平成21年6月30日

東京電力(株)柏崎刈羽原子力発電所6号機における制御棒 駆動機構と制御棒の結合不良に関する原因と対策について

原子力安全・保安院（以下「当院」という。）は、本日（6月30日）平成20年6月27日に報告のあった東京電力(株)柏崎刈羽原子力発電所6号機（改良型沸騰水型：定格電気出力135万キロワット）における制御棒駆動機構と制御棒の結合不良について、その中長期的な対策に係る最終報告の提出を受けました。

対策前後の概略図

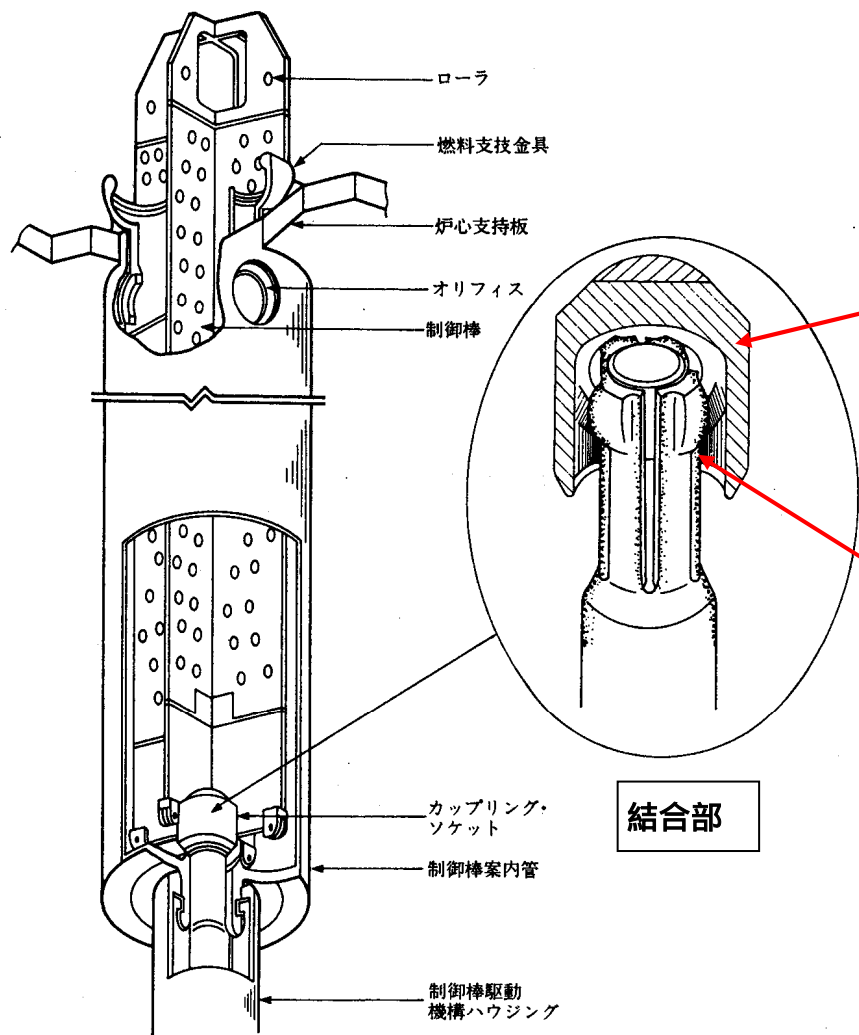
ア．柏崎刈羽原子力発電所6号機（以下「K6」という。）及び同発電所7号機（以下「K7」という。）での作業手順を比較した結果、作業手順が単純であり、これまで結合不良が発生したことがないK7の手順を採用することとし、制御棒駆動機構に制御棒の全荷重をかけた状態で制御棒を回転させ、自然に下降、結合させることにより、確実な結合ができる手順に見直す。

イ．制御棒駆動機構と制御棒の結合状態の確認について、結合作業前の荷重（制御棒）と結合作業後の荷重（制御棒＋制御棒駆動機構接続部品）をそれぞれ計量し、結合作業後において制御棒駆動機構接続部品

分の荷重が増加したことで判定する方法に変更する。

ウ．結合状態の確認の信頼性を向上させる観点から、制御棒の高さ位置が通常状態と異なる結合不良の状態が発生した場合には、次の作業手順（燃料支持金具の取付け）が完了しないよう新たなインターロックを設ける。

エ．操作や人的判断の誤りを防止し結合状態をより確実に確認できるよう、制御棒を制御棒駆動機構に着座させた以降、結合作業後の結合確認までの手順について、操作及び確認を自動化する。

(ア) 制御棒と制御棒駆動機構の結合	(イ) 結合確認	(ウ) 燃料支持金具取り付け
対策前	<p>回転 荷重の一部を制御棒駆動機構へかける はめ合いが合うと荷重計の指示値が変化</p>	<p>吊上げ</p>	<p>制御棒取替装置 燃料支持金具 制御棒 制御棒駆動機構</p> <p>通常状態 結合不良状態</p>
	<p>制御棒を回転させ、はめ合いが一致した時点の荷重計の変化を確認する。</p>	<p>結合状態でつり上げ、荷重計を目視確認する。</p>	<p>結合不良の状態でも燃料支持金具の取り付けができる。</p>
対策後	<p>回転 全荷重を制御棒駆動機構へかける 制御棒が自然に下降</p>	<p>制御棒の荷重を計量 結合前 結合後 良否 吊上げ</p>	<p>ストップ 制御棒が通常位置以外では、ストップにより、制御棒取替装置はこれ以上下降しない</p> <p>通常状態 結合不良状態</p>
	<p>制御棒の全荷重を制御棒駆動機構にかけた状態で制御棒を回転させると、はめ合いが一致したところで制御棒が自然に下降する。</p>	<p>結合前と結合後の荷重を計量し、結合後が重くなったことを機械により判定する。</p>	<p>結合不良状態ではストップにより燃料支持金具を下降できず取り付けられない。</p>
(エ) 取り付けから結合確認までを自動化
